경기도 고시 제2026-109호

파주 문발Ⅰ 일반산업단지 관리기본계획 변경 고시

경기도 고시 제144(1993. 5. 20.)호로 승인한 파주 문발Ⅰ 일반산업단지 관리기본계획에 대하여 「산업집적활성화 및 공장설립에 관한 법률」 제33조 규정에 따라 변경 승인하고, 이를 고시합니다.

[붙임 2 : 업종배치계획도(변경)]

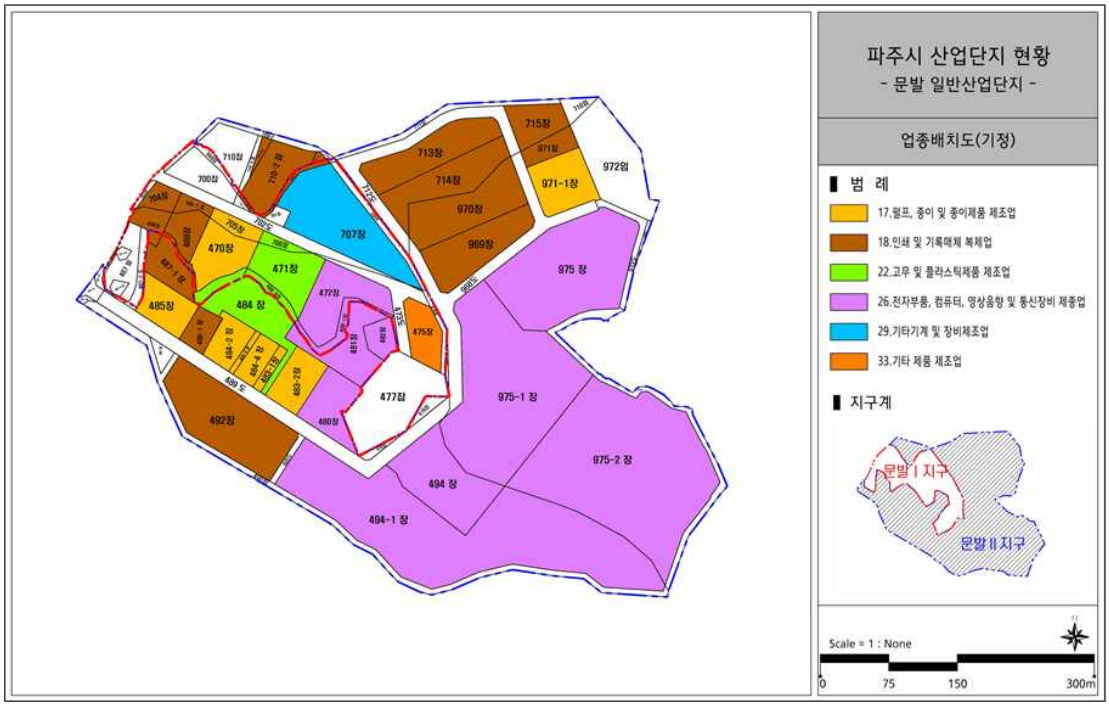
구분	업종(중분류명)	면 적(㎡)			구성비 (%)
		기 정	변 경	변경 후	
계	합 계	30,767.8	-	30,767.8	100.0
17	펄프, 종이 및 종이제품 제조업	4,089.9	-	4,089.9	13.3
18	인쇄 및 기록매체 복제업	4,759.5	-	4,759.5	15.5
20 29	화학 물질 및 화학제품 제조업 기타 기계 및 장비 제조업	-	증) 5,532.1	5,532.1	18.0
22	고무 및 플라스틱제품 제조업	5,219.5	-	5,219.5	16.9
26	전자부품, 컴퓨터, 영상음향 및 통신장비 제조업	5,620.2	감) 5,532.1	88.1	0.3
29	기타 기계 및 장비 제조업	8,717.3	-	8,717.3	28.3
33	기타 제품 제조업	2,361.4	-	2,361.4	7.7

- ○ 한국표준산업분류상의 제조업으로서 펄프, 종이 및 종이제품 제조업(17), 인쇄 및 기록매체 복제업(18), 화학물질 및 화학제품 제조업;의약품 제외(20), 고무 및 플라스틱제품 제조업(22), 기타 기계 및 장비 제조업(29), 기타 제품 제조업(33)
  ※ ( )는 한국표준산업분류에 의한 중분류 번호임
- ○ 관리기관이 입주업체 사업지원을 위하여 필요하다고 인정하는 시설과 위 구역별 건축할 건축물의 범위에서 허용되는 건축 가능한 업종
- ○ 「산업집적법 시행령」제21조제2항제2호가목 2)의 태양에너지 발전업(D35114)
- ○ 「산업집적법 시행령」제43조제6항에 따른 신·재생에너지 발전업
